改善箇所説明図

基準不適合発生箇所

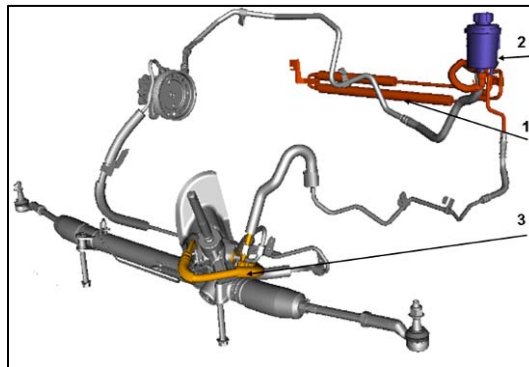
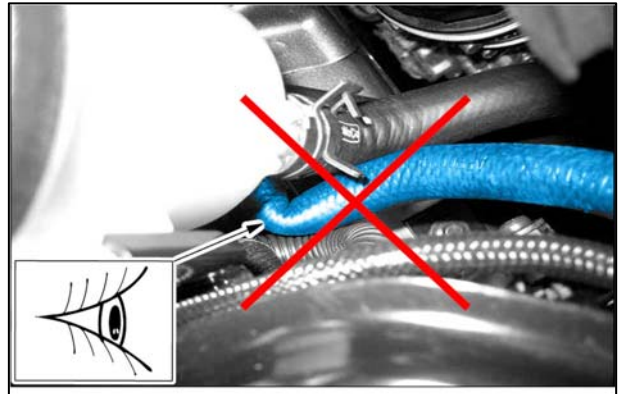
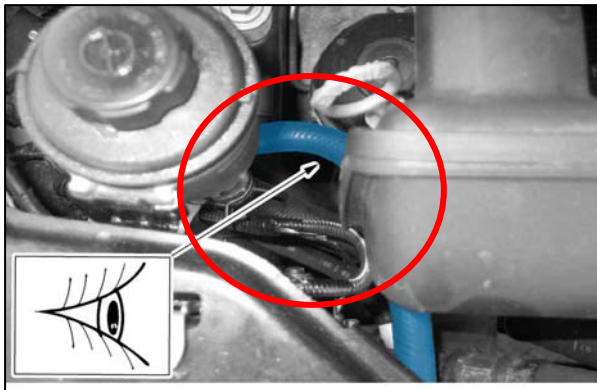
- ①パワーステアリング油圧配管において、ホースの取り回しが不適切な場合があり、配管内の油圧が高まることで、リターンホースが損傷する場合がある。
 - ②右ハンドル仕様車において、リターンホースの耐熱処理が不十分なため、排気装置から熱の影響を受け、リターンホースが早期に劣化する場合がある。
- いずれの場合も、そのままの状態で使用を続けると、パワーステアリングオイルが漏れ、ハンドルの操作力が増大するおそれがあり、最悪の場合、漏れたパワーステアリングオイルが排気系部品に付着することにより車両火災に至るおそれがある。

- ①ホース取り回しを点検し、不適切な場合、「クーリングコイル」、「フルードリザーバータンク」「リターンホース」を新品と交換する。
- ②「リターンホース」を対策品と交換する。
